Réserves de substitution

Recommandations pour l'intégration paysagère des ouvrages

Document réalisé par le CAUE 79, décembre 2019

Sainte-Soline - Les Terres Rouges, SEV n°15

Recommandations paysagères à l'échelle territoriale

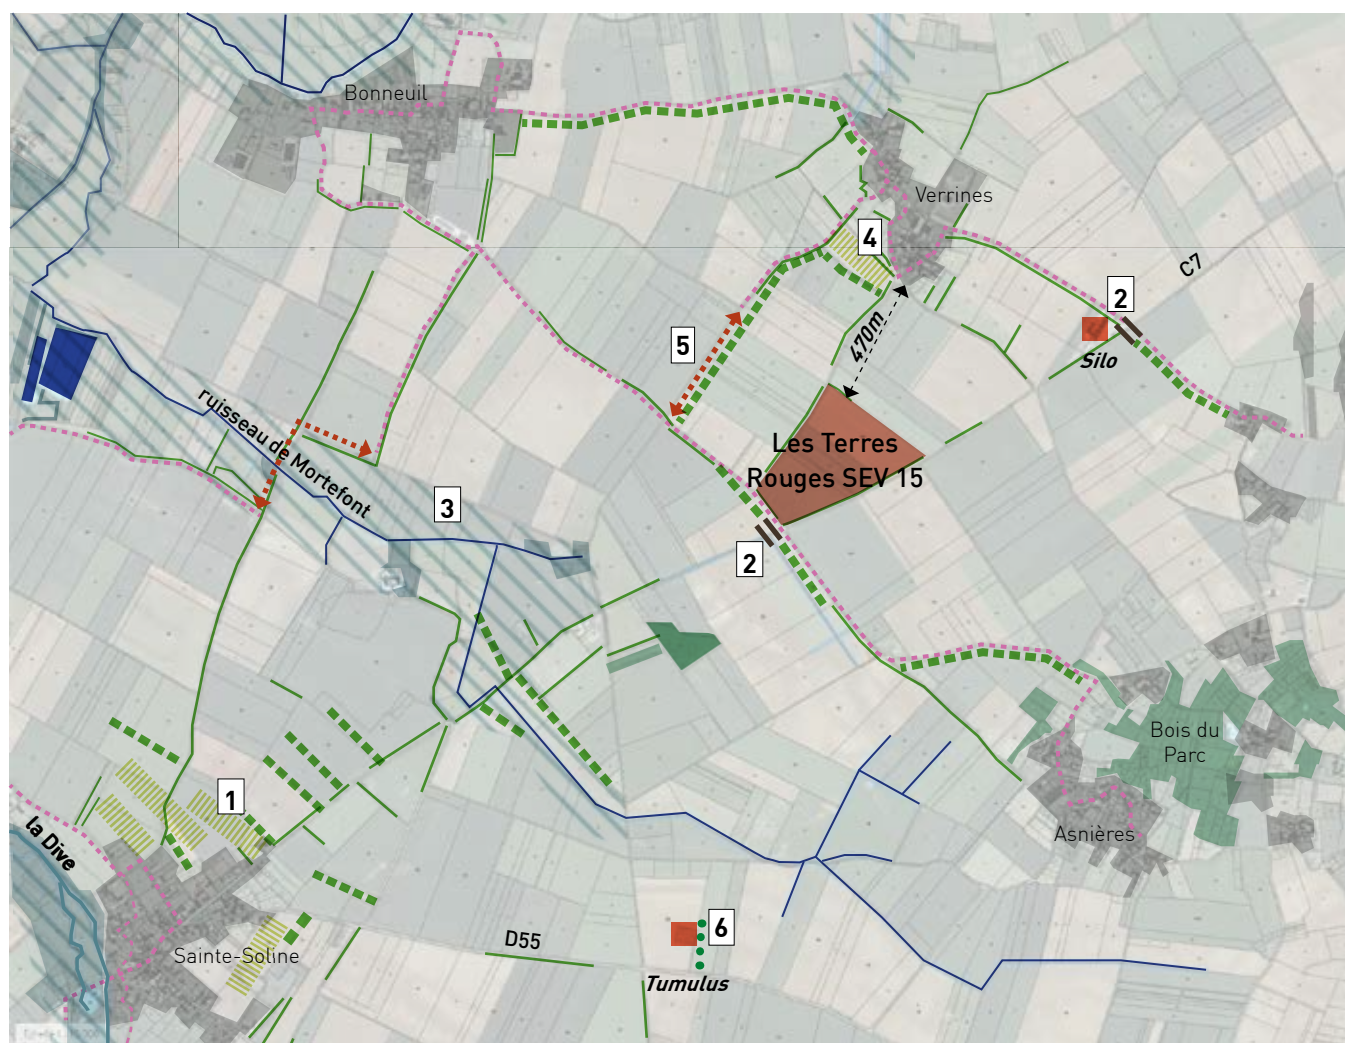
-  **Accentuer les contrastes d'ambiances entre les deux séquences paysagères qui caractérisent le paysage entre Sainte-Soline et Verrines :**
-  - Renforcer la trame bocagère à l'Est de Sainte-Soline (transition douce entre l'espace urbain et le plateau agricole)
-  - Mettre en scène les «marqueurs» de l'agriculture contemporaine (silo et réserve) sur l'espace plus ouvert du plateau agricole
-  **Souligner la présence de la ripisylve du ruisseau de Mortefont**
-  **Connecter les sentiers de balade et les valoriser**
-  **Épaissir les franges de bourg de Sainte-Soline et de Verrines**
-  **Valoriser le site des Tumulus**

1 Créer une transition douce entre l'espace urbain et le plateau agricole à la sortie Est de Sainte-Soline

2 Mettre en scène les «marqueurs» de l'agriculture contemporaine (silo et réserve) sur l'espace plus ouvert du plateau agricole

3 Restaurer les ripisylves et protéger les milieux humides

4 Épaissir la frange de bourg de Verrines

Recommandations paysagères à l'échelle de la parcelle et de ses abords directs

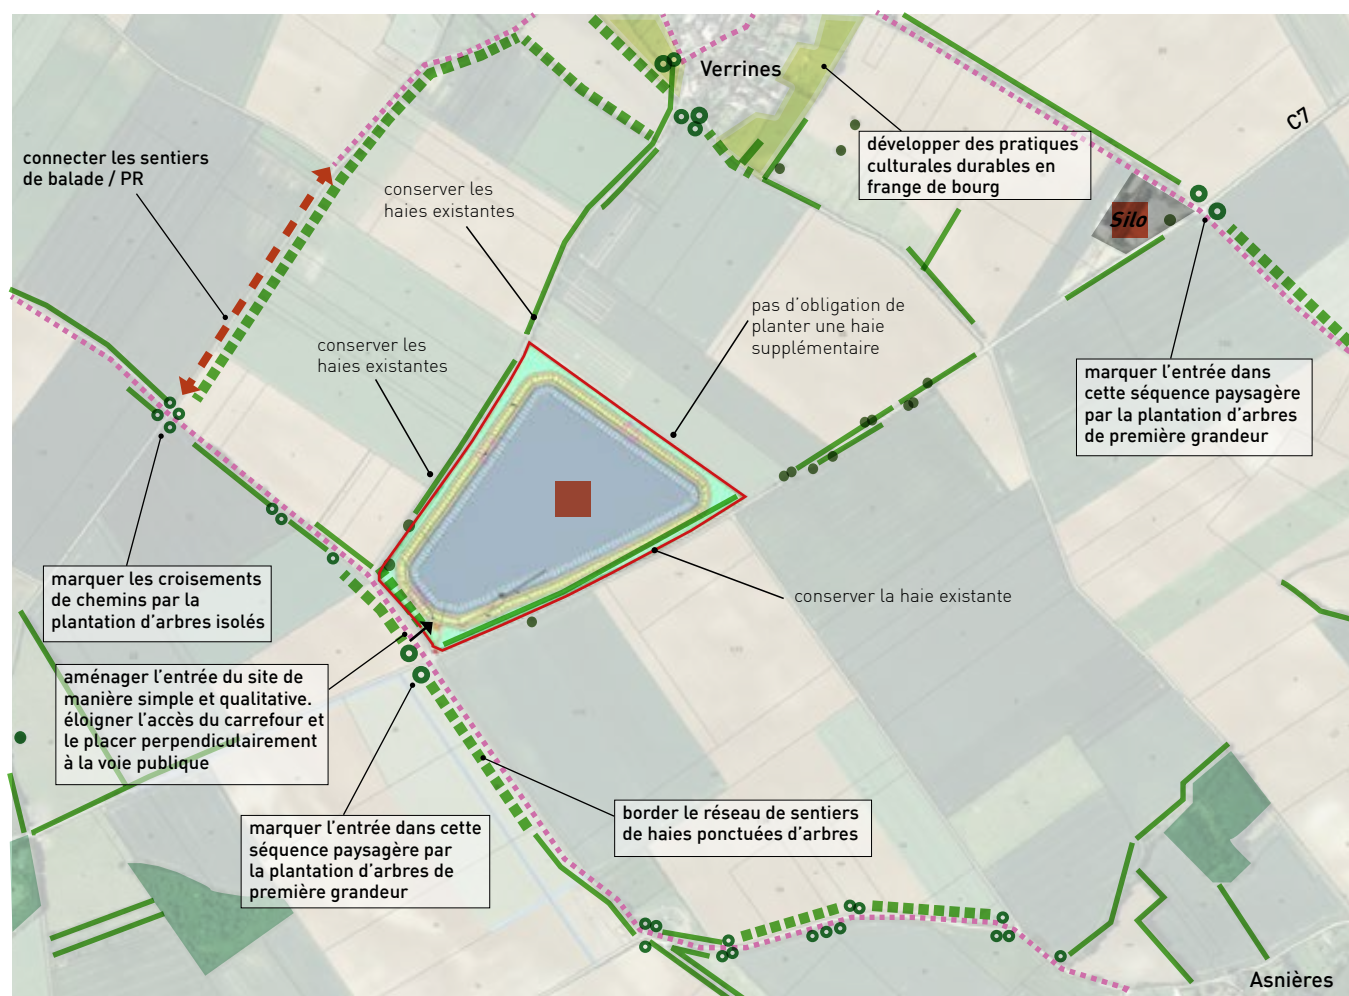
- **Les haies bocagères** existantes doivent être conservées, protégées et un entretien approprié doit être exigé des propriétaires : épaisseur minimum de 2 mètres à maintenir, non-taille sur le sommet de la haie, qualité des coupes... (Cf guide édité par Pom'haies, « L'entretien des haies champêtres », et fiche « plantation d'une haie »). Les orientations paysagères pour la plantation de haies ont pour objectif de souligner le parcellaire, de filtrer les vues, de protéger les cultures. Les futures plantations viendront renforcer le réseau de haies existantes, et devront donc bénéficier du même niveau de protection et d'entretien que celles-ci.

- Les **arbres isolés**, arbres ponctuant les haies bocagères existantes et arbres têtards, notamment ceux situés sur l'emprise foncière des réserves, devront bénéficier d'une protection particulière lors de la phase chantier. Ils représentent un patrimoine arboré précieux en raison de leur volume et de leur âge parfois élevé. Les arbres plantés ont pour objectif de souligner certains sites, de marquer les croisements ou les changements de séquences paysagères en fonction de leur implantation. Les haies bocagères plantées doivent également être ponctuées d'arbres tiges (cf schéma de composition d'une haie bocagère, page suivante).

- Lors de la plantation d'**alignements d'arbres**, la variété des essences sur un même alignement ne semble pas judicieuse sur le plan esthétique, notamment lorsque la longueur des linéaires concernés est faible. Les alignements seront donc homogènes.

■ **Station de pompage**

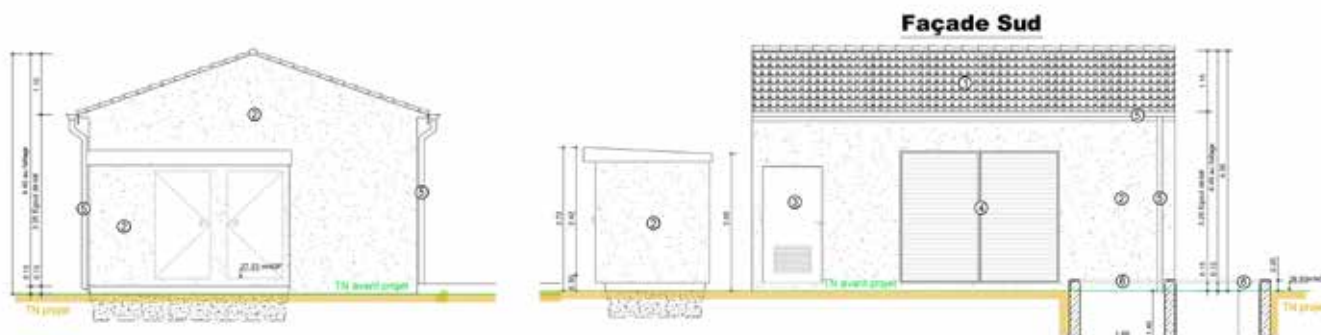
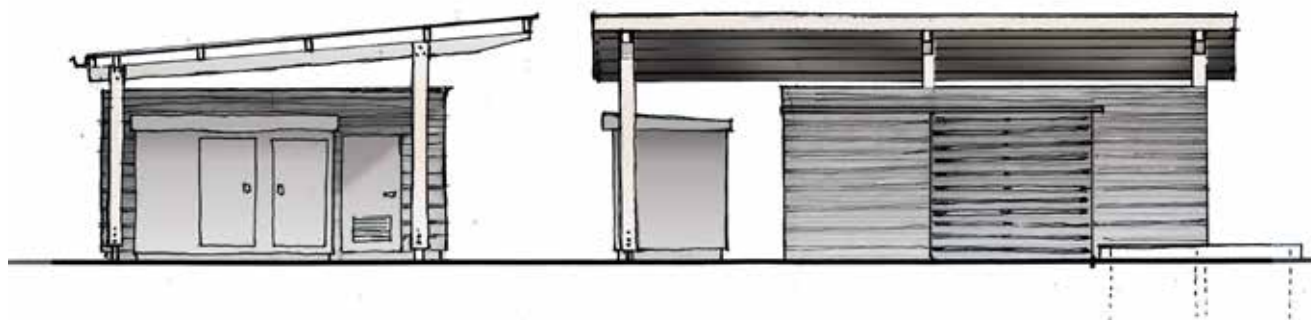
Pour les constructions (stations de pompage et postes de transformation) il convient d'éviter le pastiche d'une architecture locale (enduit clair, toit à 2 pentes et tuiles). En effet, un enduit clair ton pierre est très visible. La simplicité des formes est recherchée pour une meilleure intégration des édifices dans le paysage.

Ainsi, le bâtiment d'exploitation est constitué d'un **volume simple** en ossature bois ou en maçonnerie recouverte de **bardage bois**. Surmontée d'un **long auvent**, la station de pompage est implantée parallèlement au talus. L'auvent a pour but d'allonger la silhouette du bâtiment et permet d'intégrer le transformateur.

- Bardage d'essence naturelle non traité (vieillesse naturelle) : de préférence essence locale type châtaigner
- Ossature poteaux poutres en lamellé-collé
- Portail persienné coulissant sur rail, fixé sur cadre métallique, essence de bois identique à celle du bardage
- Toiture en bac acier laqué gris, éventuellement support à des panneaux solaires
- L'ensemble des éléments techniques et des accessoires (transformateur, porte, rives) ton mat gris neutre par analogie au bardage RAL 7030 ou 7023. Le PVC est à proscrire.

Paysage avant mesures d'intégration

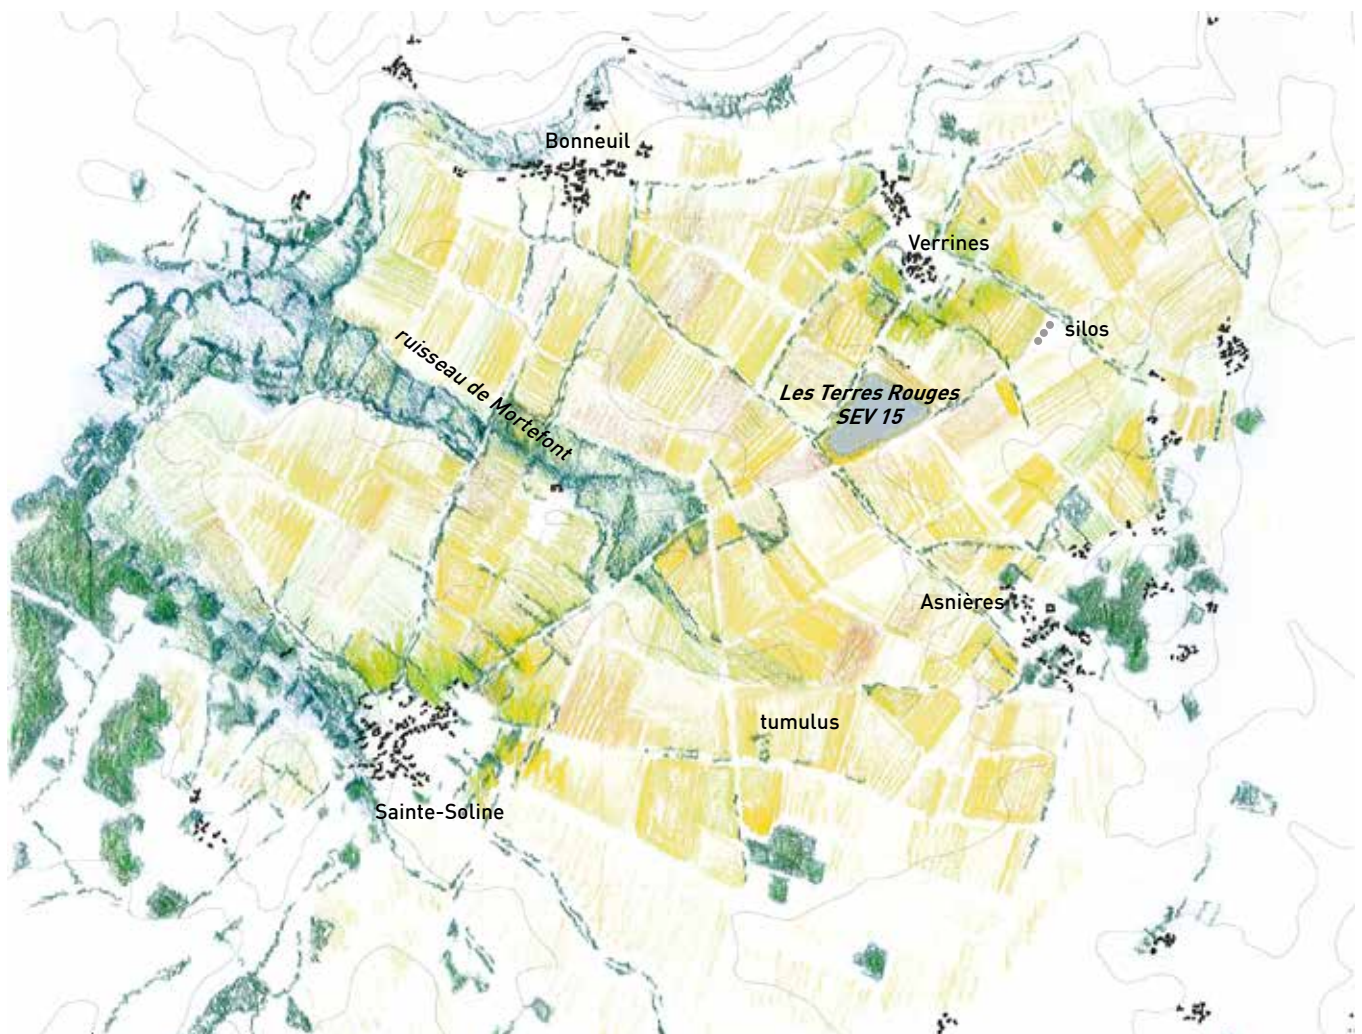
Les paysages du plateau agricole sont peu nuancés entre le village de Sainte-Soline et le silo. Le ruisseau de Mortefont n'est pas identifiable à cause de la faible épaisseur de végétation qui le borde.

Le végétal accompagne la sortie Est de Sainte-Soline et le maillage de haies permet de ne pas avoir une vue directe sur l'ouvrage.

La ripisylve du ruisseau de Mortefont est renforcée, soulignant la présence du cours d'eau.

La séquence paysagère plus «ouverte» est introduite du côté de la réserve comme du côté des silos par un «seuil» matérialisé par la plantation d'arbres de première grandeur qui encadrent la voie.

Des haies bocagères bordent les sentiers de balade, permettant d'identifier ce réseau qui parcourt le plateau.

Les parcelles de la frange Sud du hameau de Verrines bénéficient de pratiques agricoles durables, tout comme les parcelles de la frange Est de Sainte-Soline, et des plantations viennent renforcer le filtre visuel existant.
